Beskriv nærmere hva nabovarslet gjelder
BYGGING AV EINEBUSTAD
Vedlegg nr. Q - EKNES

### **Merknader til tiltak på gnr 239 bnr 95**

## KOMMENTAR til MERKNADER frå NABO

Fasader m/ inntegnede terrenmlinjer , Mål = 1:200

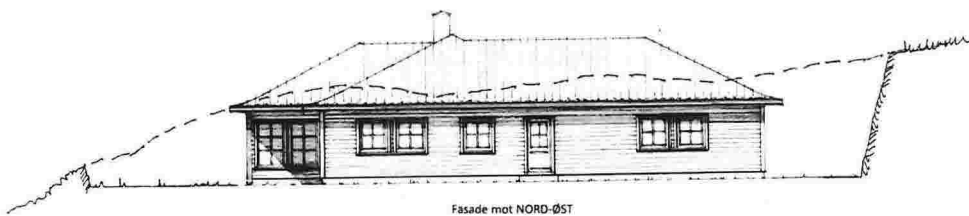
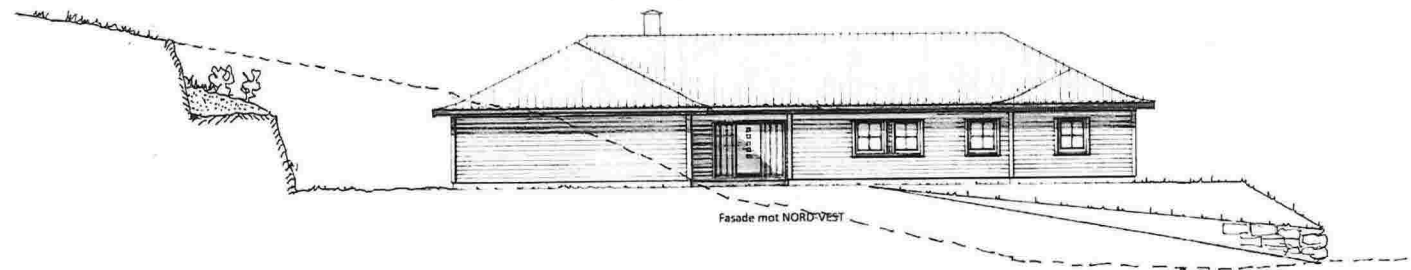
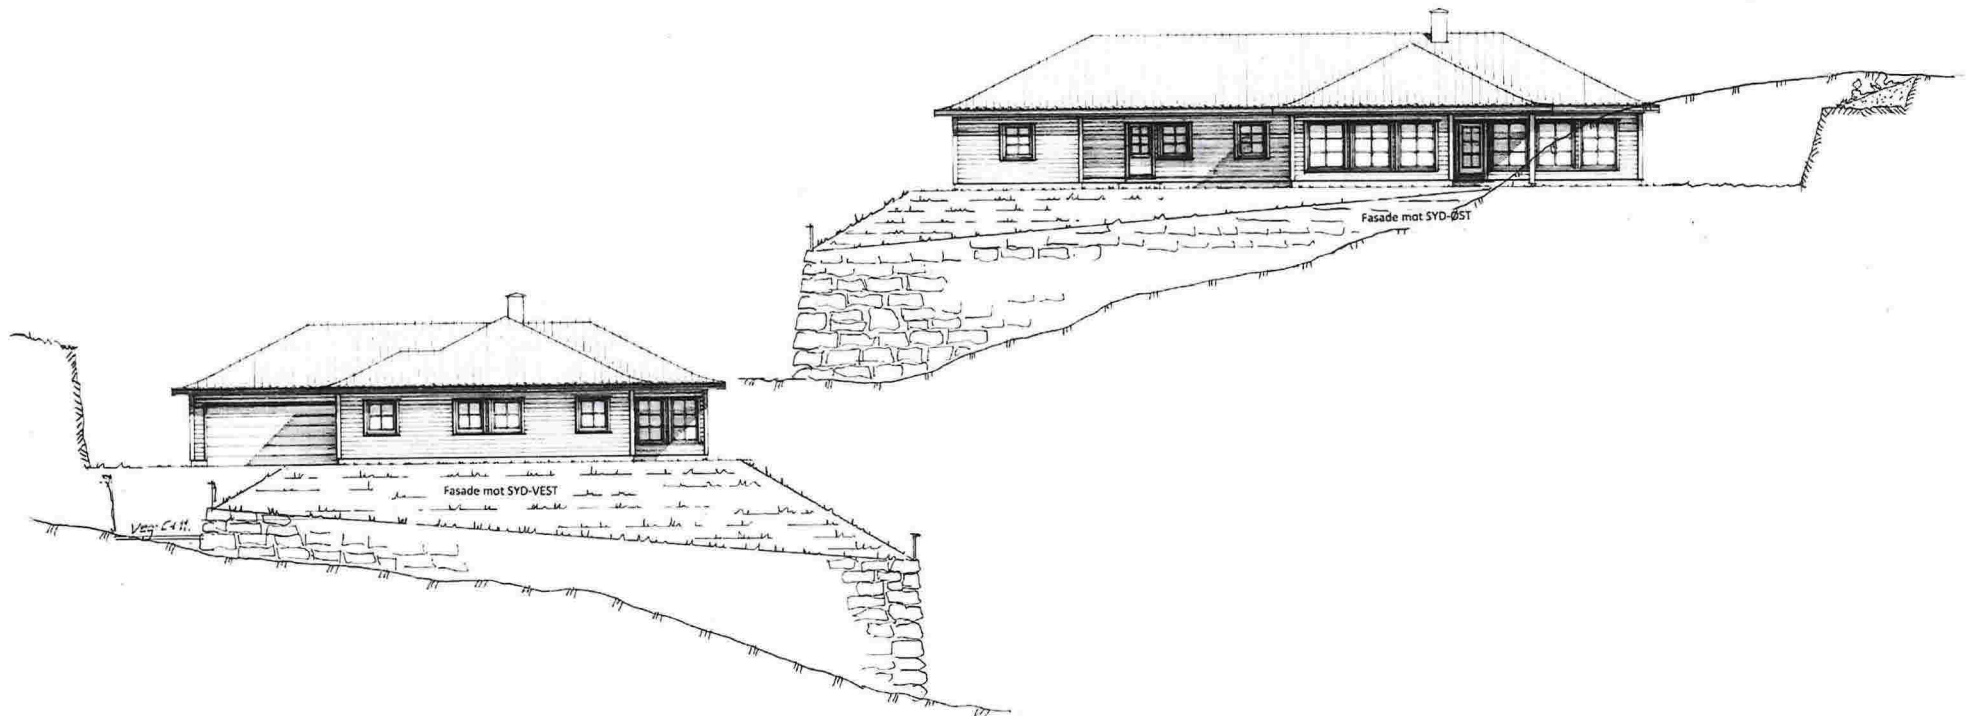
Slik vi les teikningane er sjølv huset ønskt plassert om lag på kote 15. For å gjennomføre dette forstår vi at det skal hentast steinmasse frå høgdedraget nord/aust på tomta, som strekkjer seg opp mot kote 20. Desse steinmassane skal så fyllast ut over dei lågareliggande delane av tomta som ligg mellom kote 5 og kote 15. Nedst mot grensa i sør/aust og sør/vest ønskjer ein å opparbeide murar for å halde massane på plass.

Som følgje av dei store høgdeskilnadene på tomta, og bustaden sitt store areal (over 300 kvm over eitt plan), vert mengda steinmassar som må sprengast ut betydelege, og ein vil få markante skjeringar i fjellet både mot nord/aust og nord/vest. Huset er ikkje tenkt plassert inn i det utsprengde terrenget og fylt inntil, men vil etter teikningane bli ståande fritt fram på eit planert platå.

Vår vurdering er at byggjetiltaket synest å føre med seg uforholdsmessig store inngrep i terrenget, og at ein ikkje har gjort nok for å tilpassa huset til dei naturlege formasjonane på staden.

Utfyllinga mot sjøsida synest planlagt slik at det vert fylt ut heilt fram mot grensemerket på sørspissen av tomta. Dette grensemerket står plassert nøyaktig på kote 5. Teikningane viser

så at ein ønskjer å byggje seg opp med ein mur av 3-4 meters høgd, før ein så byggjer seg skrått oppover med steinmasse til ein når huset sitt golvnivå på kote 15. Høgdeskilnaden frå grensemerket i sør til golvnivået på huset er såleis om lag 10 meter.

Den store høgdeskilnaden frå det naturlege terrenget på gnr 239 bnr 100, og opp til det planerte plataået på kote 15 gjer huset særleg eksponert sett frå sjøsida. Vi klarar ikkje å sjå korleis ein vil ivareta det estetiske med ei slik løysing som er valgt, og gi tilstrekkeleg vern til badevika umiddelbart framfor huset og til det offentlege friområdet på neset utanfor. Strandlina ligg om lag 20 meter frå den fleire meter høge muren mot sør/aust.

Slik vi les teikningane er det også slik at murane mot sør/vest og sør/øst har ei lengd på om lag 20 meter kvar. Murane er teikna inn heilt i tomtegrensa både mot sør/vest og mot sør/aust. Ein må ha skriftleg samtykkje frå grunneigarane for å leggje byggverk nærmare enn 4 meter frå nabogrensa. Då gnr 239 bnr 100 (altså fellesarealet mot sjøsida) har totalt fem eigarar, ligg det her nokre utfordringar som det ikkje er gjort greie for i søknaden.

Med de sterke ønsker – og krav frå Tiltakshaver , samt nabos krav om at de IKKE ville ha skjæringer - og inngrep som var synlige frå deres tomt , så MÅTTE det bli en plassering som prosjektert Nåværende plassering , vil ikke gi nevneverdige synlige skjæringer – og ikke nevneverdige synlige fyllinger fra eiedommen 239/11.

Fjellskjæringene vil bli avtrappet med en horisontal del på ca. 2 m. – som vil bli fylt med jord – og beplantet.

Likeledes skal alle murer i grense oppføres som gråsteinsmurer av god teknisk – og etisk kvalitet.

Murene vil bli utført med en helning, - slik at «avsatsene» kan fylles med jord - og så tilsåes !
